Søknad om fravik

Fravikssøker: Norgeshus AS	
		Saksbehandler hos fravikssøker: Torbjørn Vatlestad	
		Dato: 13. aug. 2023	
		Arkivreferansen til fravikssøker: Planid. 5029_1657201702	
Prosjekt (navn): Detaljreguleringsplan Krangsås Boligfelt , planid. 5029_1657201702			
Vegnummer: Fv. 6630	Parsell: 1757/1, 1757/2	Fylkesveg fra planområdet ned til E39 ved Rossvollbrua	
ÅDT (i dag): 200 (STVV)	Fartsgrense: 60 km/t	Dim.klasse: L2	
ÅDT (dim.år): 300 (skjønn)	Tegn.nr: Se vedlegg	Plannivå: Reguleringsplan	
Normal det søkes om å fravike (kryss av for en av normalene):			
N100:	☐	N101:	☒
N200:	☐	N500:	☐
N601:	☐		
Rundskriv			
Krav:	Begrunnelse for fravik:		
Kravkategori: <i>Sideområde/grøft</i>	Det ble avholdt møte med Skaun kommune 29.06.23 hvor innsigelse fra Fylkeskommunen (jf. brev av 04.08.22 og etterfølgende møte med Fylkeskommunen og Skaun kommune) ble diskutert. Denne fravikssøknaden er utarbeidet iht. det som ble avtalt med kommunen i dette møte. Intensjonen med fravikssøknaden er å holde seg innenfor det arealet som tidligere er foreslått regulert til vegareal.

Figur 1: Normalprofil for G/S veg detaljregulering Krangsås boligfelt

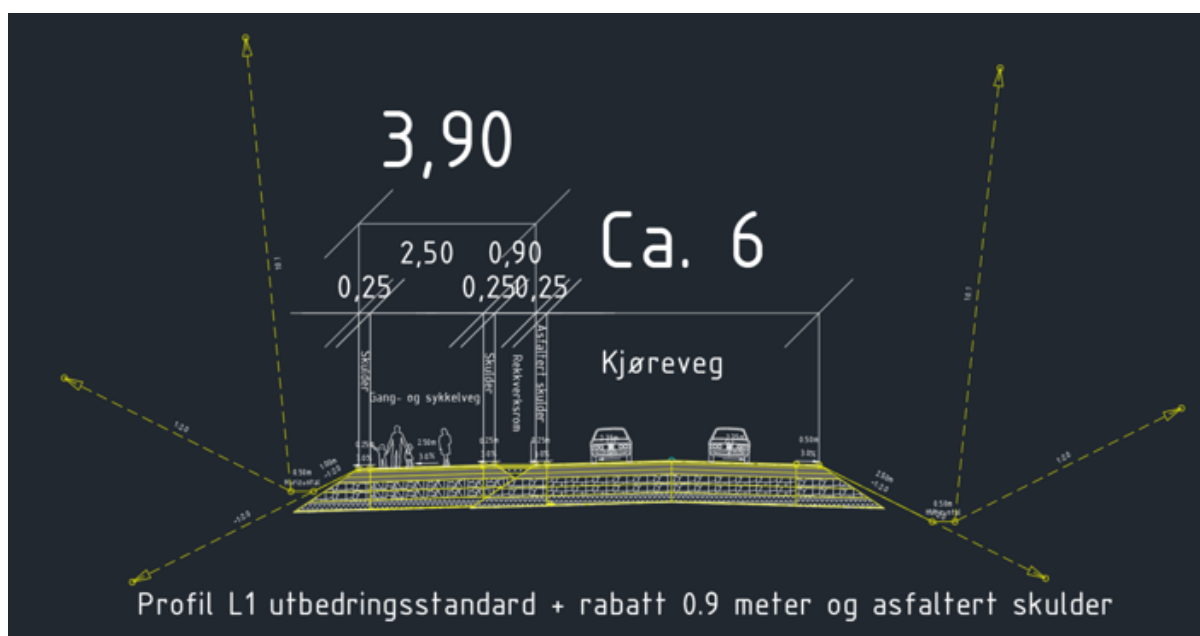
Gjengivelse av kravet: <i>Vegnормen tilsier 1,5 meter annen veggrunn mellom kjøreveg og g/s veg (N101 kap. 3.3.8)</i>	Det søkes om redusert areal (1,0 m) til annen veggrunn mellom Fv. og regulert G/S veg (2,5 m + 0,25m skulder på hver side) for å spare dyrket mark langs Fylkesveg. I tillegg søkes det om 2,25 meter bredde på g/s vegen + 0,25 kantstopp/skulder mot veg for å unngå å ekspropriere areal fra private boligeiendommer langs Fylkesvegen, nærmere bestemt boligeiendommene 173/8, 173/10 og 171/7 (se figur 1 og 2 under).		
	Det henvises ellers til Trøndelag Fylkeskommunens egen fravikssøknad for Bennavegen med tilsvarende reduksjon av g/s veg/annen veggrunn.		
	Det vises ellers til merknadsbrev fra Statsforvalteren (i forbindelse med offentlig ettersyn av planforslaget) datert 07.09.22 der de står følgende: « <i>Det legges også opp til en gang- og sykkelveg ned mot sentrum. Etter det vi kan se, er det ikke beskrevet hvorvidt denne berører dyrka mark. Det er positivt at den er lagt helt kant i kant med eksisterende vegbane, der kjøreveg og fortau skilles fra hverandre med rekkverk. Vi legger dermed til grunn at gangvegforbindelsen ikke vil gå ut på tilgrensende jordbruksareal.</i> »
